Descripción general: Conector de cerradura de puerta mal cableado, se requiere reparación en campo.

Problema: una revisión de las muestras más recientes de arneses en T FTI-TLP4 reveló un cable de salida troncal fuera de lugar en el conector de 6 pines conector de accesorios de bloqueo que requiere que el cable se reubique en la posición correcta, para garantizar un funcionamiento seguro cuando se usa. **El uso del arnés sin abordar el problema dará como resultado una falla en el control del maletero/escotilla, y es posible daño al vehículo BCM.**

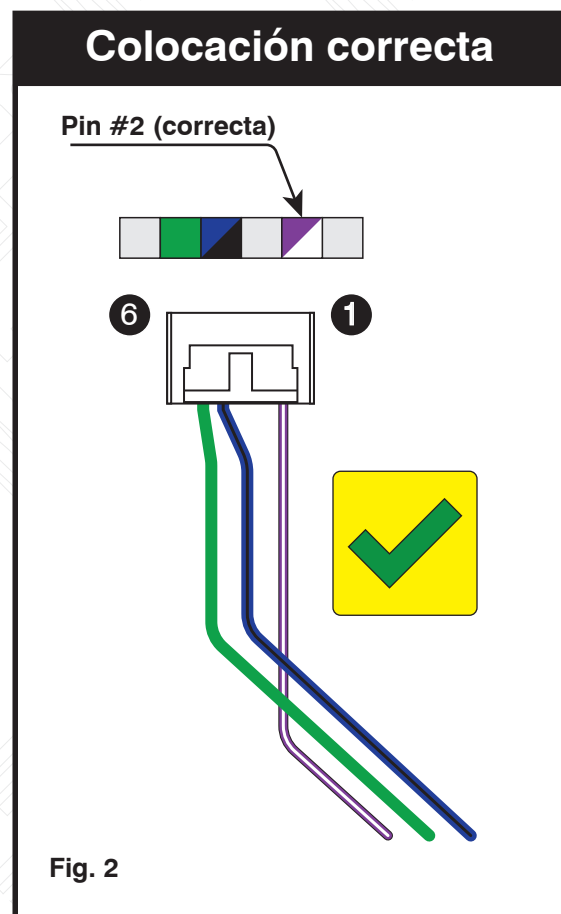
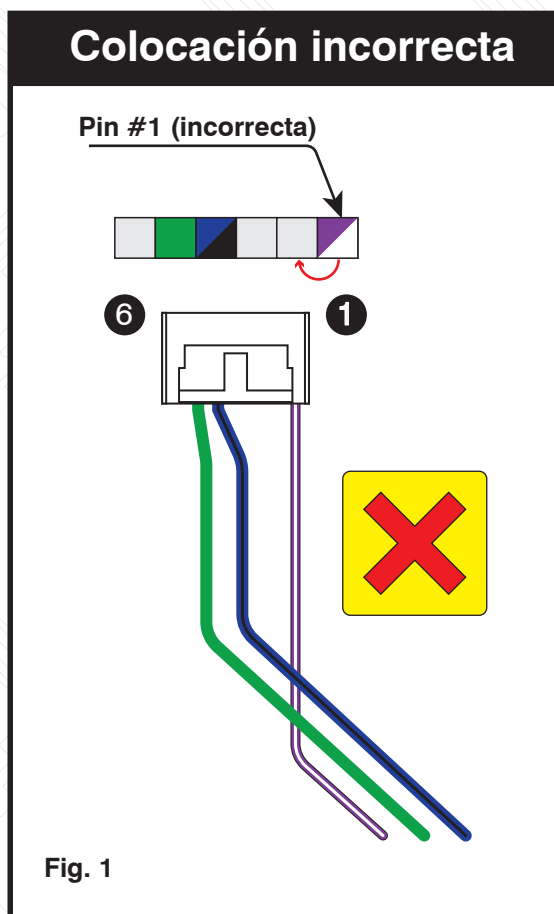
Corrección: El cable morado/blanco del arnés en la última producción de arneses FTI-TLP4 se insertó en el posición normalmente utilizada para la conexión de alimentación de +12 V en el arnés de accesorios. Antes de completar la instalación, el instalador debe reubicar el cable morado/blanco del arnés en la posición correcta, 1 espacio hacia adentro en el conector de 6 pines, vea ilustraciones a continuación en la Fig. 2. Para reubicar la terminal, usando un pico fino o un cuchillo tipo Olfa, presione la lengüeta de bloqueo de la terminal y tire de la cable de la carcasa del conector. Una vez que la terminal ha sido removida de la carcasa, nuevamente usando el pico o cuchillo, levante la lengüeta de bloqueo aproximadamente 1/16" (1,5 mm) y vuelva a insertar el terminal en la posición correcta. Si en el examen inicial de el arnés el conector del accesorio de bloqueo se parece a la ilustración de la Fig. 2, no es necesario modificarlo, el cable está en la posición adecuada.
